Gemeentelijk monument Terrein huis Nieuw Klingelenburg

Haarstraat nabij nr 14, Tuil, West Betuwe

Definitief ontwerp Projectplan Waterwet

Profiel ter hoogte van dijkpaal TG215

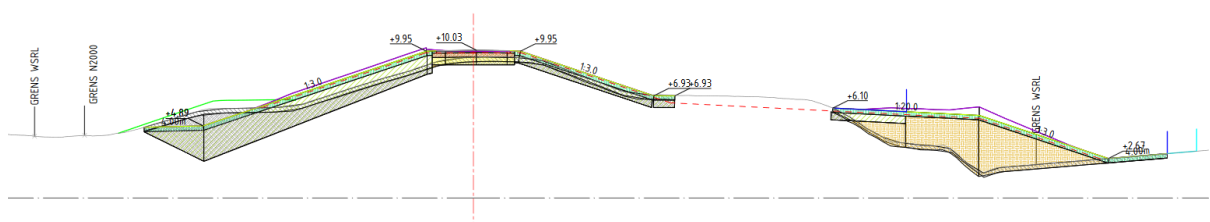
Het ruimtebeslag van de nieuwe dijk blijft buiten de omgrachting van het kasteelterrein. Omdat er geen nieuwe watergang meer wordt gegraven, wordt de herkenbaarheid van het omgrachte terrein niet verder

aangetast, en wordt het effect op de landschappelijke waarde van het omgrachte kasteelterrein als neutraal beoordeeld.

Om piping tegen te gaan is in de gracht rond het kasteelterrein Nieuw Klingelenburg bij hoogwater een minimaal waterpeil van 2,6 meter boven NAP (0,5 meter beneden maaiveld) nodig. Om dat te bewerkstelligen wordt een stuwkje of een vaste drempel aangebracht in het smalle gedeelte van de gracht, vóór de aansluiting op de watergang langs de Haarstraat. Wanneer blijkt dat de waterbodem in het smalle gedeelte van de gracht hoger is dan 2,6 meter boven NAP, is de aanleg van een drempel of stuw niet nodig. Dit moet nog worden ingemeten.

- Wat is de hoogte van de waterbodem?
- Wat is het huidige waterpeil in de gracht?
- Wat is de impact van een stuw op de landschappelijke waarde van het omgrachte kasteelterrein?
- Wat is impact van de aanleg van een stuw of vaste drempel op de integriteit van de archeologische resten van het kasteelterrein? Mitigerende maatregelen?
- Bij bodemroerende ingrepen dieper dan 40 cm beneden maaiveld is mogelijk nader archeologisch onderzoek noodzakelijk.

Profiel ter hoogte van Waalbandijk 325 te Haaften

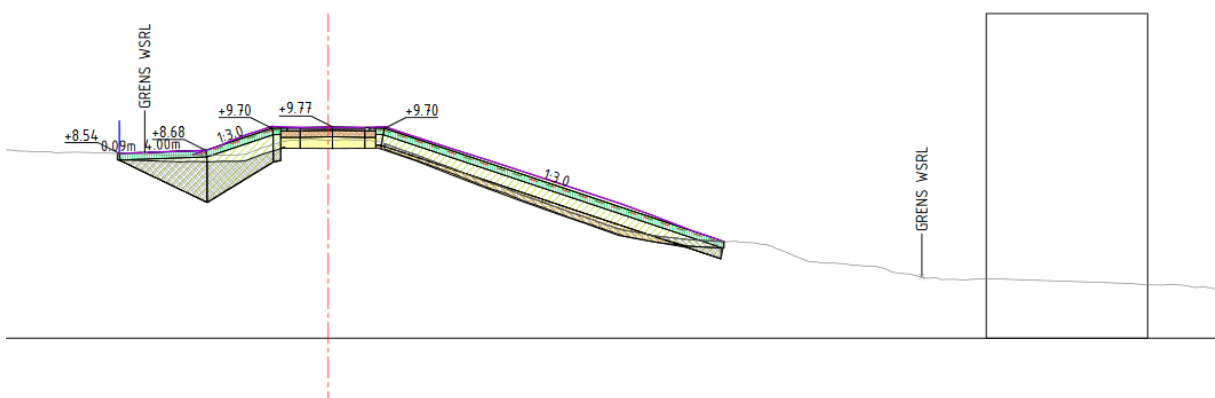
De grenspaal ligt binnen het ruimtebeslag van het ontwerp voor de nieuwe dijk. Om de dijkpaal te behouden, dient de paal voorafgaand aan de realisatie te worden verwijderd en na de realisatie te worden teruggeplaatst.

Wanneer de dijkpaal na de realisatie wordt teruggeplaatst op dezelfde locatie, met eenzelfde oriëntatie en even ver boven maaiveld uitsteekt als nu het geval is, wordt het effect neutraal geacht, mits de paal bij het verwijderen en het terugplaatsen niet wordt beschadigd.

Het is aan te bevelen de locatie van de dijkpaal vooraf in te meten met GPS (x, y) en de huidige situatie en conditie van de paal fotografisch vast te leggen.

Profiel ter hoogte van dijkpaal TG269

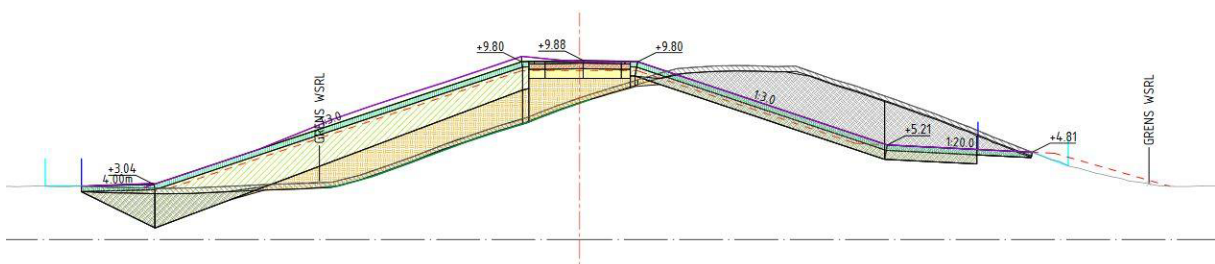
De dijk wordt buitenwaarts versterkt. Dat betekent dat de kruin van de dijk ter hoogte van de grenspaal circa 9,5 meter naar buiten schuift. Om de dijkpaal te behouden, dient de paal voorafgaand aan de realisatie te worden verwijderd en na de realisatie te worden teruggeplaatst. Vanwege de kruinverschuiving heeft het niet de voorkeur om de dijkpaal terug te plaatsen op dezelfde locatie, omdat de dijkpaal dan in plaats van op de kruin van de dijk, in het dijktaalud komt te staan. Het verdient de voorkeur de dijkpaal terug te plaatsen op de

kruin van de nieuwe dijk en op de historische grens (lijn) tussen Haaften en Hellow. Omdat de grenspaal zal worden meeverplaatst naar de nieuwe kruin, zal de paal niet meer op zijn oorspronkelijke locatie staan en zijn functie (aanduiding van een grens) verliezen. Wel blijft hierdoor de relatie met zijn omgeving (de dijk) bestaan. Wanneer de dijkpaal na de realisatie wordt teruggeplaatst op deze historische grens(lijn), met eenzelfde oriëntatie en even ver boven maaiveld uitsteekt als nu het geval is, wordt het effect licht negatief geacht, mits de paal bij het verwijderen en het terugplaatsen niet wordt beschadigd.

Het is aan te bevelen de locatie van de dijkpaal vooraf in te meten met GPS (x, y) en de huidige situatie en conditie van de paal fotografisch vast te leggen.

Profiel ter hoogte van Waalbandijk 115

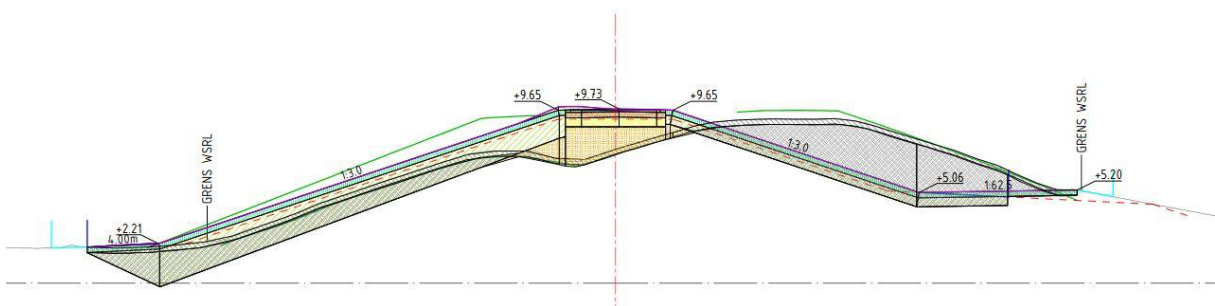
Het huis heeft geen kelder en is in principe veilig. Echter rondom het huis vindt grondverzet plaats.

Marginale afgraving van grondlichaam tegen pand voorzien. In UO eventuele lokale maatregelen ten aanzien van waterhuishouding om en nabij woning.

De dijk wordt buitenwaarts versterkt. Dit betekent dat de kruin van de dijk circa 12 meter naar buiten schuift. Een deel van de bestaande kruin wordt afgegraven. Dat betekent dat de woning iets vrijer komt te liggen. De boerderij ligt laag in het dijktaalud. De grond van het dijklichaam ligt nu tegen de woning aan. Waarschijnlijk is er in het verleden een maatregel getroffen om te zorgen dat de woning niet bezwijkt onder de druk van het grondlichaam. Door verschuiving van de as van de dijk naar buiten, komt de boerderij vrij te liggen en valt de tegendruk weg. Dit kan leiden tot schade aan de woning. Het maaiveld ter hoogte van de dijkzijde van de woning wordt circa 0,5 meter lager dan nu het geval is.

Het effect van de asverschuiving van de dijk en het iets vrijer komen te liggen van de woning wordt neutraal geacht, mits het verwijderen van grond niet leidt tot schade aan de woning.

- Ten behoeve van de vergunningaanvraag onderbouwen dat het verwijderen van grond niet leidt tot schade aan de woning.
- Monitoren woning tijdens realisatie.

Profiel ter hoogte van dijkpaal TG314

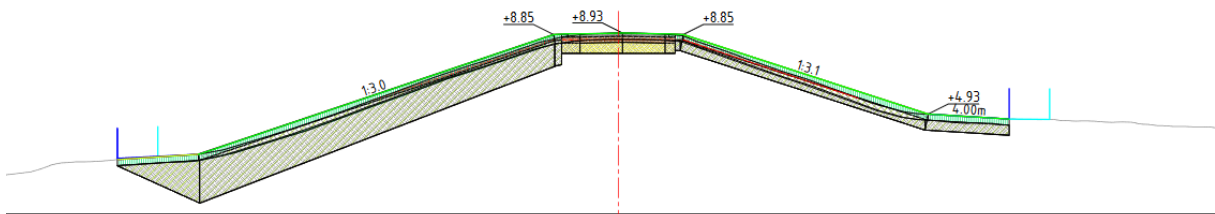
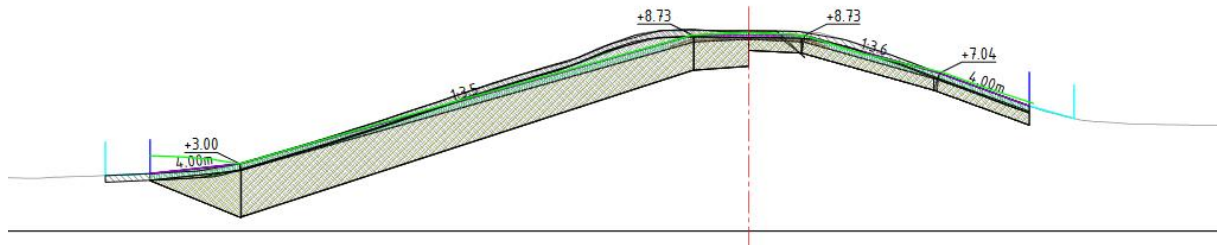
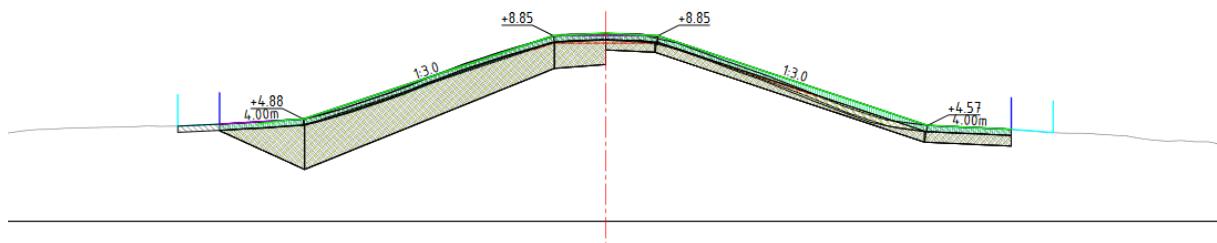
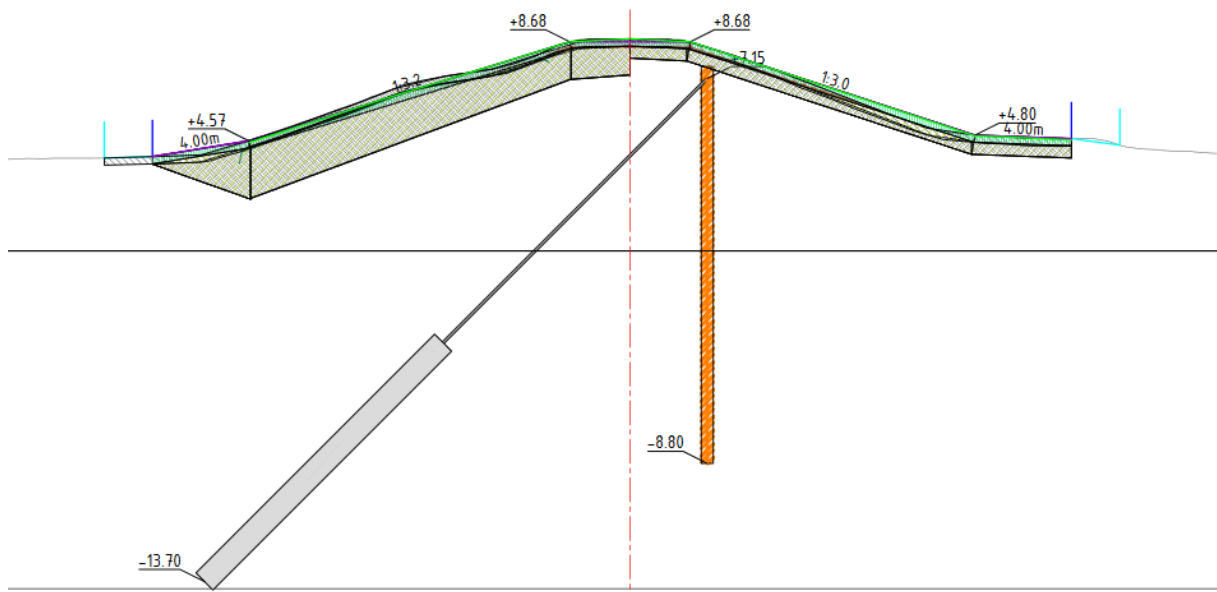
De ingreep vindt plaats in het in de jaren 90 van de 20e eeuw aangelegde dijklichaam. De hoogte van de dijk neem niet of nauwelijks toe. Het ruimtebeslag van de nieuwe dijk is gelijk aan dat van de bestaande dijk. In het huidige ontwerp (februari 2020) is sprake van een overlap tussen het monumentale terrein en het ruimtebeslag van de nieuwe dijk. De overlap betreft de 'berm – beheerstrook' van de dijk, waar mogelijk ook

maaiveldverbetering plaats moet vinden. Deze strook is 4 meter breed. Van overlap is sprake over de gehele west- en noordwestzijde van het terrein. De overlap is minimaal 0,5 meter en maximaal 4 meter breed.

Het effect op de landschappelijke herkenbaarheid van het terrein wordt als neutraal beoordeeld, omdat de buitendijkse ligging en de verschijningsvorm van de voorburcht, de hoofdburcht en de grachten niet wordt aangetast. Het effect van de voorgenomen ingreep op de integriteit van de ondergrondse resten van het kasteel en de kasteelgracht, wordt voornamelijk negatief beoordeeld vanwege de hierboven genoemde overlap van de 'berm – beheerstrook' en de daarmee mogelijk gepaard gaande maaiveldverbetering met het monumentale terrein.

- De 'berm – beheerstrook' overlapt met het monumentaal terrein; voorkom bodemroering.
- Vraag een monumentenvergunning aan bij de Rijksdienst voor het Cultureel Erfgoed voor alle ingrepen ter hoogte van het archeologisch rijksmonument.

Profiel te graven geul (C-C')

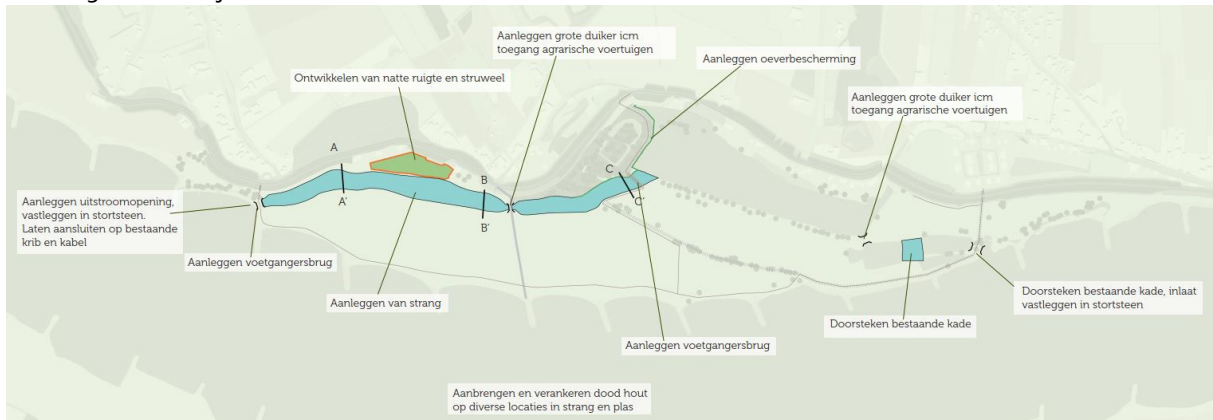
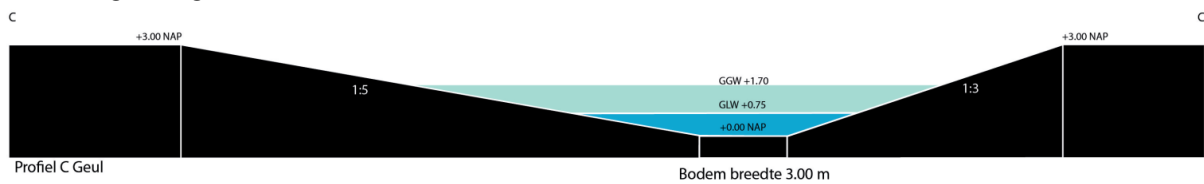
Om te bepalen of tijdens laagwatersituaties een verlaging van de grondwaterstand optreedt is de zomer van 2003 met het geohydrologisch model doorgerekend. Op basis daarvan is geconcludeerd dat de waterstand in de plas ten oosten van kasteel Frissestijn dynamischer wordt als gevolg van het verbinden met de Waal. Ook stijgt de waterstand sneller als gevolg van een hogere waterstand op de Waal. Ter plaatse van Kasteel Frissestein is het verschil zeer klein, zeker in de periode juni – oktober zijn de grondwaterstanden zeer vergelijkbaar. Wel reageert de grondwaterstand sneller: de grondwaterstand daalt in het begin sneller en stijgt aan het einde sneller. De laagste grondwaterstand verandert niet.

Omdat het geheel van aaneengeregen plassen en de geul, gaat meestromen met de rivier, is langs de oever van het kasteelterrein Frissestijn (ter hoogte van de bestaande plas) en aan langs de noordoever van de te graven geul, oeverbescherming voorzien, om de oevers tegen afkalven te beschermen.

Het effect van de voorgenomen ingrepen op de archeologie wordt licht negatief beoordeeld. De te graven geul is buiten het monumentale terrein geprojecteerd. Volgens de monumentenbeschrijving vindt in de huidige situatie aan de oostzijde van het kasteelterrein (aan de zijde van de bestaande kleiwinput) afkalving van het terrein plaats. Het aanbrengen van oeverbescherming om verdere afkalving tegen te gaan, heeft in principe een positief effect, mits bij het aanbrengen van de oeverbescherming de bestaande oever van het terrein niet verder wordt aangetast. Hoewel de waterstand in de kleinwinplas dynamischer wordt als gevolg van het verbinden met de Waal, is het verwachte verschil in grondwaterstand ter hoogte van Kasteel Frissestijn zeer klein; zeker in de periode juni – oktober zullen de grondwaterstanden naar verwachting zeer vergelijkbaar zijn met de huidige situatie. Wel reageert de grondwaterstand sneller: de grondwaterstand daalt in het begin sneller en stijgt aan het einde sneller. De laagste grondwaterstand verandert niet. Omdat het effect op de grondwaterstand beperkt is, wordt het effect op de conservering van houten funderingspalen onder de muurresten van kasteel Frissestijn licht negatief beoordeeld.

Omdat de aanleg van struipaden niet gepaard gaat met bodemroerende ingrepen, wordt geen effect op de archeologie verwacht. Vooralsnog wordt het effect van de aanleg van een voetgangersbrug naar het wettelijk beschermde archeologische terrein op de archeologie licht negatief beoordeeld.

- Stem het ontwerp voor de aan te leggen voetgangersbrug en het aanbrengen van oeverbeschoeiing ter hoogte van het archeologisch rijksmonument af met de Rijksdienst voor het Cultureel Erfgoed.
- Monitor de grondwaterstanden ter hoogte van het archeologisch rijksmonumenten voor, tijdens en na de uitvoering.
- Vraag een monumentenvergunning aan bij de Rijksdienst voor het Cultureel Erfgoed voor alle ingrepen ter hoogte van het archeologisch rijksmonument.

Profiel ter hoogte van Waaldijk 2

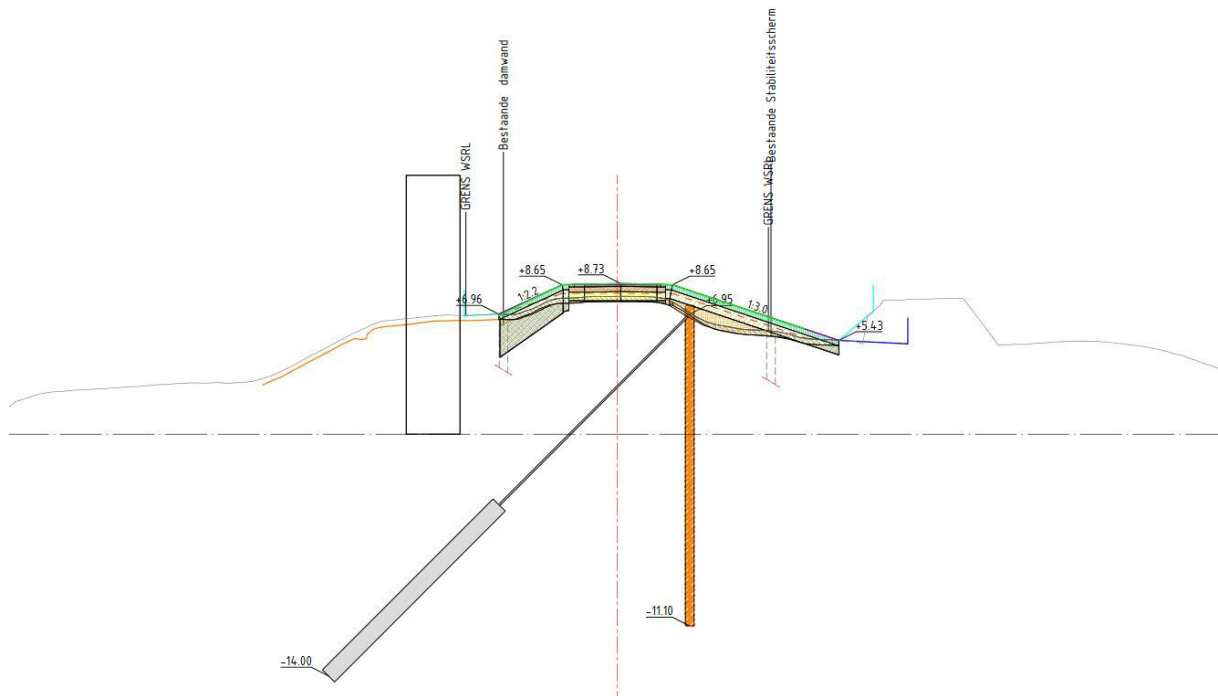
In het definitief ontwerp blijft het peilhuisje gehandhaafd op de huidige locatie. Ook blijft het peilhuisje buitendijks gelegen door het toepassen van een langsconstructie rondom het peilhuisje. De relatie tussen het peilhuisje en de rivier blijft dus intact. Ook blijft daardoor de functie behouden. Het huisje zelf wordt door het ontwerp niet aangetast. Wel gaat de kruin van de dijk hier met 74 cm omhoog. Hierdoor komt het talud van de dijk dichterbij het huisje te liggen. Aan weerszijde van het peilhuisje vindt een buitenwaartse versterking plaats, waardoor het bochtenverloop van de dijk ter hoogte van het huisje iets wijzigt.

Het effect van het ontwerp op het peilhuisje wordt neutraal beoordeeld.

- Het is nog onduidelijk of het talud het (deels vernieuwde) hekwerk raakt en of er ruimte over blijft voor de inrichting van een trap. In de verdere uitwerking dient hier aandacht aan te worden besteed.

Bestekstekening dijkversterking jaren '90 van de 20e eeuw (Bestek 95.73-85, tekening 6, uitsnede ter hoogte van tankversperring en dp 401)

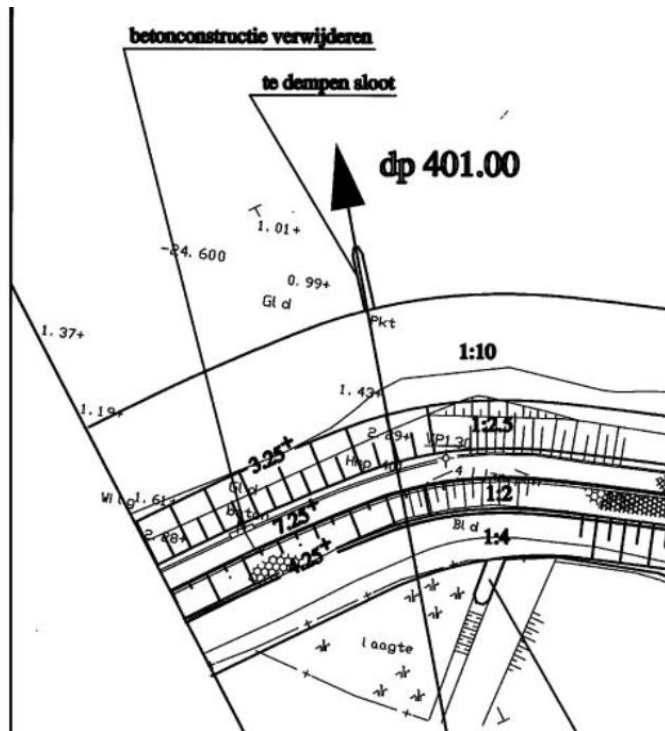
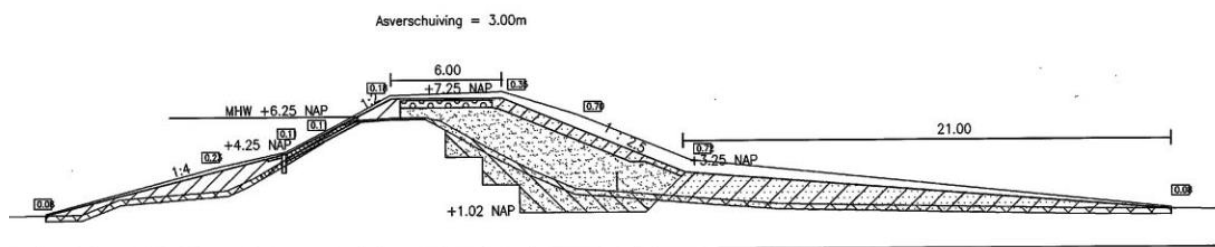
- In hoeverre zijn er in het dijklichaam nog restanten van de tankversperring aanwezig buiten de zichtbare delen (betonplaat en asperges)? Zijn delen van de tankversperring verwijderd bij de dijkversterking in de jaren 90?
- Hoe wordt de tankversperring ingepast in het uiteindelijk ontwerp?

- Op 16 april 2019 is een e-mail verzonden aan Maurits van Putten van de RCE met de volgende vraag: “Op de toegezonden kaart staat alleen een kunstwerk aangeduid ten zuiden van de kruin van de dijk. Dat is het nog zichtbare deel van de tankversperring. Betekent dat inderdaad dat zich in het dijklichaam geen resten van de tankversperring meer bevinden? De begrenzing van het monumenten beslaat wel ook de kruin van de dijk.” Hierop is nog geen antwoord ontvangen.

- Op 6 januari 2020 is een e-mail verzonden aan Jeroen Bootsma van de RCE met de volgende vraag: “Het restant van de tankversperring (rijksmonument 531.901) ligt in de Waaldijk, ten oosten van het Fort bij Vuren. De monumentencontour omvat de kruin van de dijk (weg) en een deel van het buitentalud van de dijk. Op de overzichtskaart bij de redengevende omschrijving is ook het restant zelf in rood ingetekend. Er is echter alleen een rode lijn te zien op de overgang van de kruin naar het buitentalud. Op deze locatie is op dit moment nog een betonconstructie met enkele asperges zichtbaar. Dat doet vermoeden dat er geen resten van de tankversperring meer aanwezig zijn ter hoogte van de kruin, onder het wegdek. Maar is dat ook zo? Op de bestekstekening uit 1995 van de toenmalige dijkversterking is te zien dat de kruin van de dijk destijds is verhoogd en dat het binnendijkse talud deels is afgegraven en daarna verbreed. Ook is op de tekening ter hoogte van de tankversperring de tekst te lezen “betonconstructie verwijderen”. Het is lastig na te gaan in hoeverre dit daadwerkelijk is gebeurd. Voor de aankomende dijkversterking is nog niet precies duidelijk wat er op deze locatie gaat gebeuren. De mogelijkheid bestaat dat ter hoogte van deze locatie een damwand wordt geplaatst. In dat licht is het van belang te weten wat de omvang van de nog aanwezige restanten van de tankversperring is en waar deze zich bevinden. Is over de precieze omvang en ligging bij u meer bekend?” Hierop is nog geen antwoord ontvangen.

- Houdt de restanten van de tankversperring zichtbaar in het buitentalud.
- Maak de tankversperring zichtbaar in het wegdek.
- Plaats de tetraëders terug bij de tankversperring.
